Por este medio yo, IVÁN BARRÍA MOCK, varón, panameño, mayor de edad, con cedula 8-465-692, en representación de la sociedad SANTA CRUZ WIND, S.A., a quien se nos ha notificado mediante Nota. DEIA-DEEIA-AC-0001-0401-2022, el día 23 de marzo de 2022, en donde se solicita información aclaratoria No. 1 para la evaluación del Estudio de Impacto Ambiental, Categoría 2, del proyecto “CALLE DE ACCESO AL PARQUE EÓLICO SANTA CRUZ”, ubicada en el corregimiento de Pajonal, distrito de Penonomé, provincia de Coclé, República de Panamá, le hago entrega de las respuestas a la nota arriba mencionada.

Respuestas a la Nota Aclaratoria DEIA-DEEIA-AC-0001-0401-2022, Notificada el 23 de marzo de 2022, del proyecto “**CALLE DE ACCESO AL PARQUE EÓLICO SANTA CRUZ**”, a desarrollarse en el corregimiento de Pajonal, distrito de Penonomé, provincia de Coclé.

Mapa de Nuevo acceso propuesto al Parque Eólico Santa Cruz para Inspección de EIA CAT II

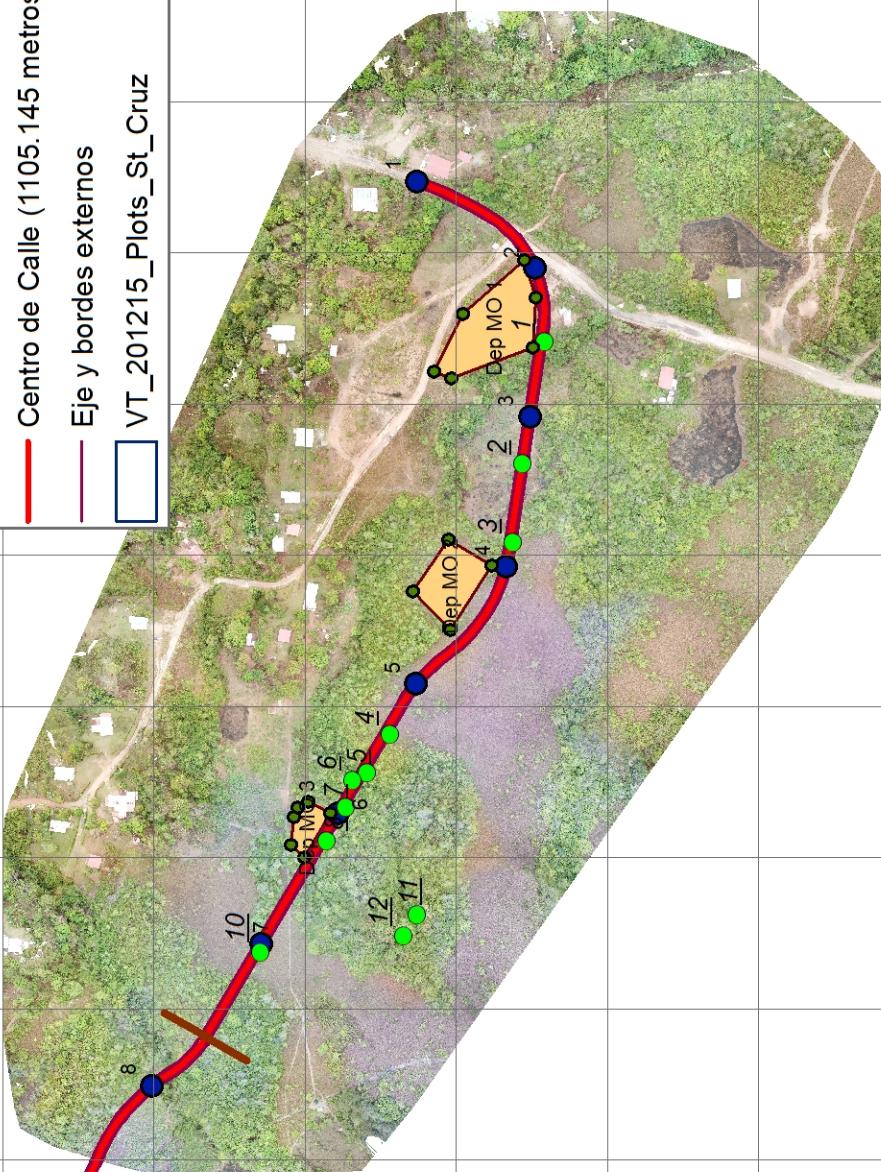
4.- En la página 5-12 del EsIA se menciona “*El botadero se ubicará en el alineamiento del proyecto los cuales ya cuentan con previa autorización de los dueños de fincas*”. Además, en la 5-19 del EsIA punto **5.5 Infraestructura por desarrollar y equipo a utilizar** se indica “*...consiste en la vía (calzada y asfaltado) de 1.11 km, con sus respectivos botaderos*”. Sin embargo, mediante la verificación de coordenadas realizada por la Dirección de Informática Ambiental (DIAM), informa que se generó los siguientes polígonos: botadero 1, con una superficie de 2752,21 m², botadero 2, con una superficie de 1577.88 m² y botadero 3, con una superficie de 536.23 m². Por lo antes expuesto se solicita:

- Aclarar e indicar la cantidad de botaderos contemplados en el proyecto y presentar la superficie de cada uno, con sus respectivas coordenadas UTM y DATUM de referencia.

A lo largo del alineamiento de la Calle de Acceso al Parque se proponen tres sitios potenciales de botaderos, los cuales fueron presentados en la Figura No. 3, página 5-6 del EsIA.

Las coordenadas de los tres botaderos han sido presentadas en la Tabla 2: Coordenadas UTM WGS 84 que enmarca el área de botadero página 5-3. No fueron agrupadas por botaderos. En la siguiente tabla se presentan las coordenadas de los tres sitios de botaderos con sus respectivas áreas.

IDENTIFICACIÓN DEL SITIO CP-01 Vado sobre la quebrada La Peña, camino del Nanzal.

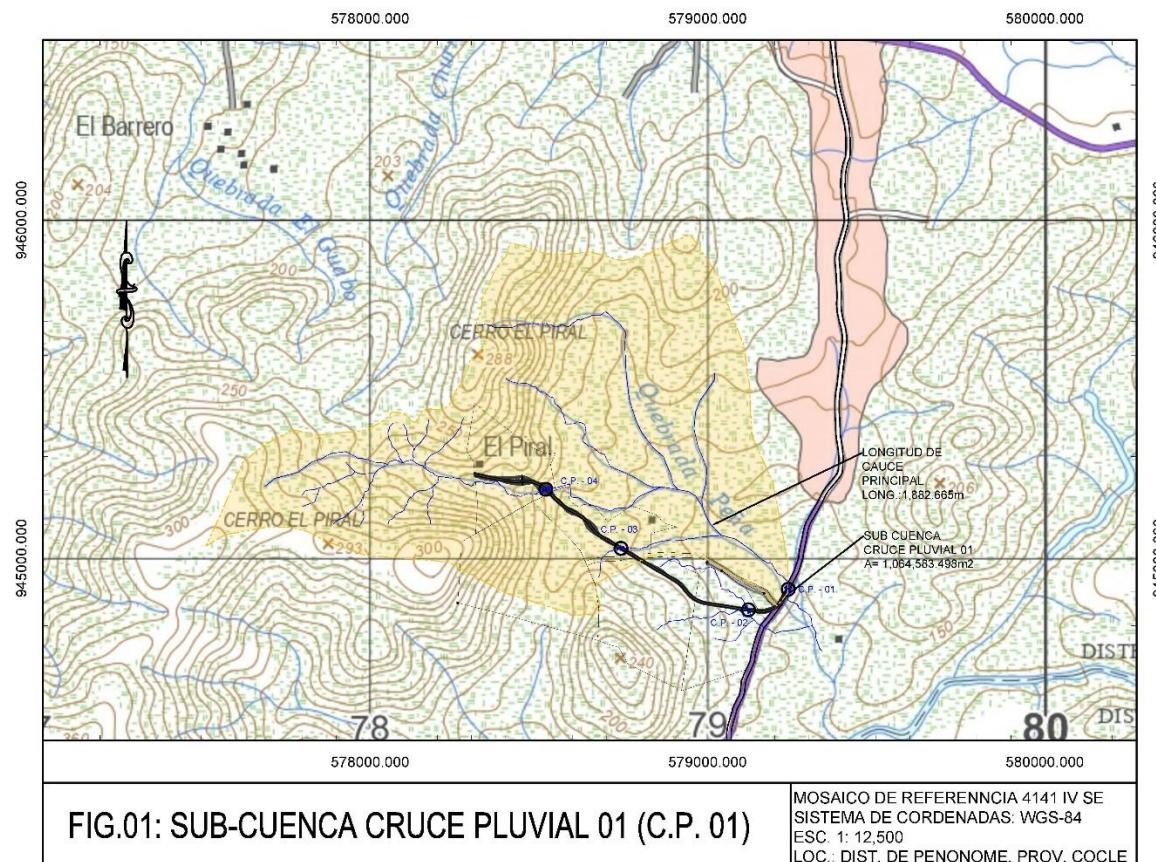
- a) Aclarar el total de las fuentes hídricas que se encuentran en el alineamiento del proyecto y presentar las coordenadas UTM con su DATUM de referencia de la ubicación de las mismas.

Sitio CP-01. El Cauce de la quebrada Peña. Se sitúa en la calle principal de la comunidad del Nanzal. Este cauce es un drenaje perenne y se encuentra intervenido por un vado como muestra la foto siguiente.

Foto del punto CP-01. Quebrada Peña. Vado existente en el sitio.

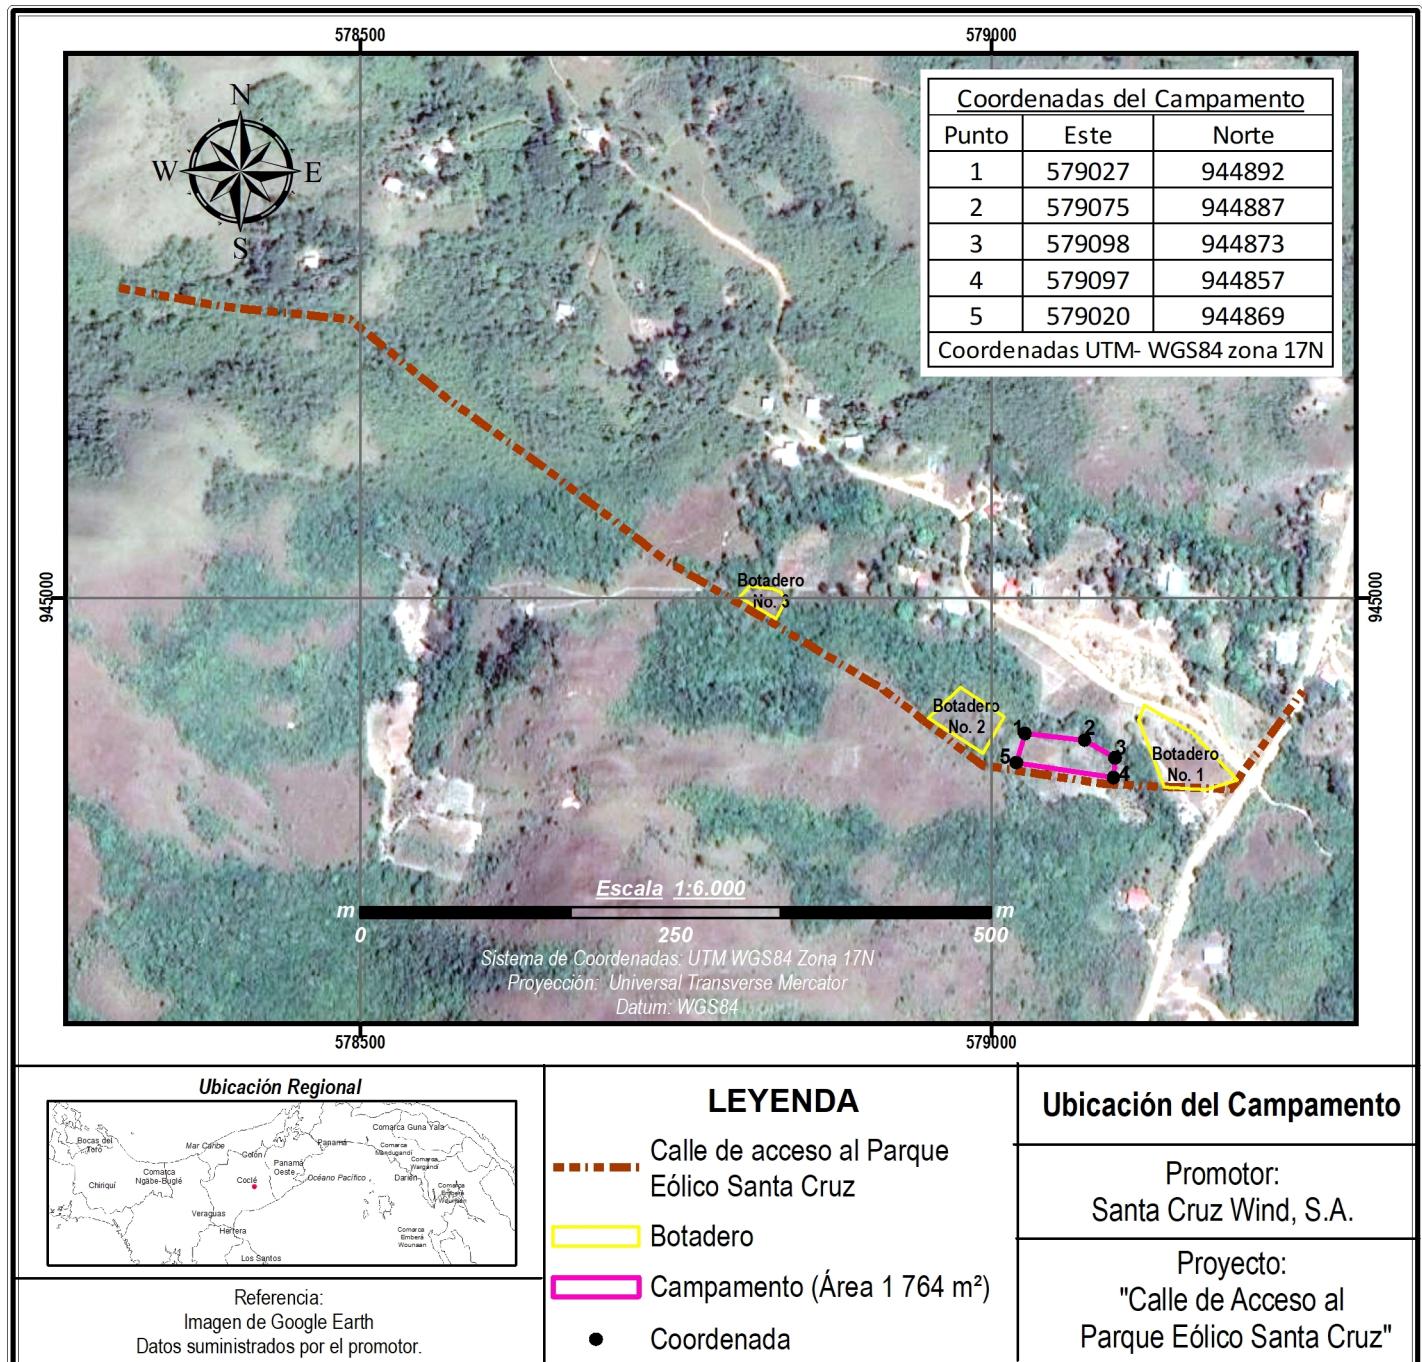
8.- En la página 5-21 del EsIA se menciona “*... durante la construcción será a través de letrinas portátiles, en el campamento se instalará un tanque séptico temporal [...] las plantas eléctricas se limitarán al campamento*” . Igualmente, en la página 10-6 del EsIA, se indica “*Los sitios de almacenaje, mezcla y carga de los materiales de construcción se ubicarán contra viento del campamento...*” . Adicional en la página 10-22 del EsIA se menciona “*Campamento de construcción*” . Sin embargo, el área destinada para el campamento no es descrita en el presente EsIA. Por lo que se solicita:

- a) Describir la línea base del área destinada para campamento.

El terreno esta constituido por rastrojo en su totalidad. Para establecer la ubicación del Campamento se han seguido las regulaciones del MOP.

El campamento se ubica entre los botaderos 1 y 2, adyacente al alineamiento de la Calle de Acceso en estudio y dentro de la finca alquilada No. 30171614 propiedad de Juan Bautista Martínez Rodríguez y otros.

En la siguiente figura se propone la ubicación del Campamento. La superficie del campamento es de 1 764m².
